Dotyczy: zamówienie na realizację zadania pn.: „*Budowa i modernizacja infrastruktury torowo-sieciowej w ciągu ul. Piłsudskiego w Sosnowcu od ul. Sobieskiego do drogi ekspresowej S86 – zadanie nr 3*” w ramach realizacji Projektu: „*Zintegrowany projekt modernizacji i rozwoju infrastruktury tramwajowej w Aglomeracji Śląsko-Zagłębiowskiej wraz z zakupem taboru tramwajowego*”- *Etap I*, przewidzianego do współfinansowania przez Unię Europejską ze środków Funduszu Spójności w ramach Programu Operacyjnego Infrastruktura i Środowisko.

Nr sprawy UE/JRP/B/237/2017.

W związku z pytaniami Wykonawców do zamówienia na realizację w/w zadania wyjaśniamy:

Rysunek 6 Układka płyt – PW Tom 1 - Sosnowiec ul. Piłsudskiego - Branża torowo-drogowa

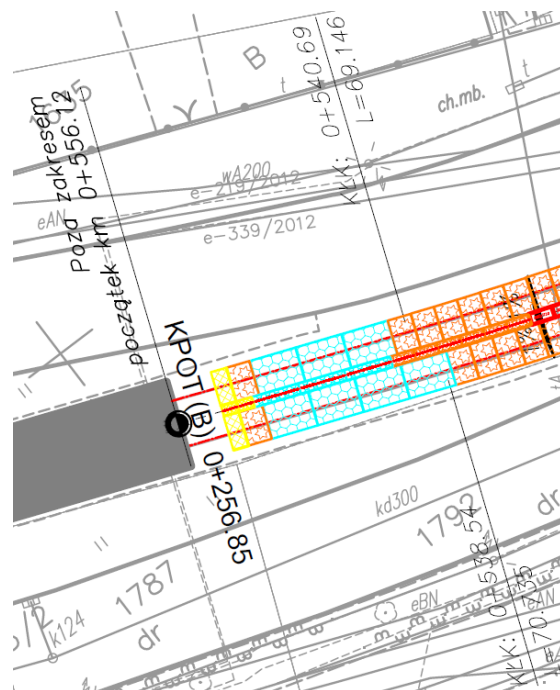
zawiera na połączeniu toru do przebudowy a toru poza zakresem, odcinek 2 x po ok. 2 m, bez wrysowanych płyt. Prosimy o wyjaśnienie:

1. W jakiej konstrukcji ma być wybudowany tor na wskazanym odcinku?
2. Do czego odnosi się punkt i jego kilometracja, określony jako KPOT (B) 0+256.85?

Zamawiający informuje, że z racji dostosowania się do istniejącego torowiska odcinek łączeniowy należy wykonać w płytach. KPOT (B)+256,85 to koniec pojedynczego odcinka torowiska już wykonanego i wyłączony z zakresu tego zadania.
